RELAZIONE ESPLICATIVA

**ALLEGATA ALLE INTEGRAZIONI/CHIARIMENTI IN MERITO ALL'OGGETTO
DELLA CONFERENZA DEI SERVIZI INDETTA PER**

“AMPLIAMENTO DELL'INSEDIAMENTO PRODUTTIVO FERRARI SPA”

Ferrari Spa

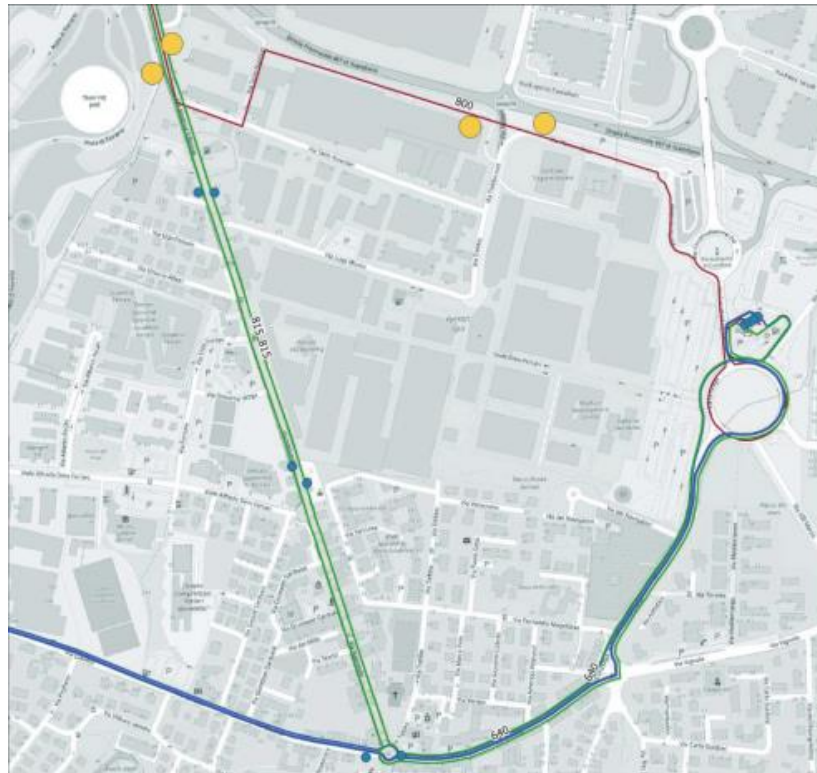
- 4.a** Il previsto ampliamento dell'insediamento produttivo Ferrari S.p.A. rende necessario prevedere un nuovo percorso del servizio di trasporto pubblico, in particolare per la linea 800 Modena-Maranello-Pavullo nel Frignano: l'attuale percorso, in particolare per via Trebbo, non sarà infatti più possibile a seguito dell'inserimento della stessa via Trebbo dell'insediamento produttivo.

Si è reso di conseguenza necessario individuare, sul nuovo percorso per ... via Abetone Inferiore, via Nuvolari, nuova gronda Nord, via Trebbo Nord, terminal bus Maranello... due coppie di fermate sostitutive delle esistenti "Maranello Ferrari" su via Abetone Inferiore (utile per l'accesso al Museo Ferrari e per le residenze della zona) e "Maranello Trebbo" su via Trebbo (utile alle maestranze Ferrari e del comparto industriale).

Tali fermate sono state rispettivamente individuate su via Abetone Inferiore tra il cavalcavia e l'intersezione con via Nuvolari e sulla nuova gronda Nord in corrispondenza del previsto nuovo ingresso allo stabilimento, come da cartografia sotto riportata (punti in giallo).

Le nuove fermate dovranno essere realizzate a norma degli art. 157 del Nuovo Codice della Strada e dell'art. 352 del Regolamento di esecuzione e di attuazione del Nuovo Codice della Strada.

In particolare, trattandosi in entrambi i casi di ambito urbano, le fermate potranno essere realizzate “in linea” con le corsie stradali, sfalsate tra loro con attraversamento pedonale posto dietro al punto di fermata dell'autobus. Per la coppia di fermate in corrispondenza del nuovo ingresso allo stabilimento Ferrari si potrà prevedere, ove possibile, di un golfo di fermata e comunque l'installazione di una pensilina (almeno in direzione Modena, quindi sul lato nord della strada), a motivo del previsto elevato utilizzo: le fermate sono infatti sostitutive di quelle attuali poste in via Trebbio, che attualmente totalizzano circa il 7% del totale dei passeggeri saliti/discesi nel centro urbano di Maranello.

Per la fermata sulla via Abetone Inferiore in direzione sud dovrà essere prevista apposita protezione della fermata rispetto all'esistente pista ciclabile, così come concordato nel sopralluogo dell'8 febbraio scorso.

- 4.a** Sono state introdotte due nuove fermate sulla viabilità di gronda, di cui una con golfo e pensilina, oltre al ricollocamento delle due fermate presenti sulla via Abetone.
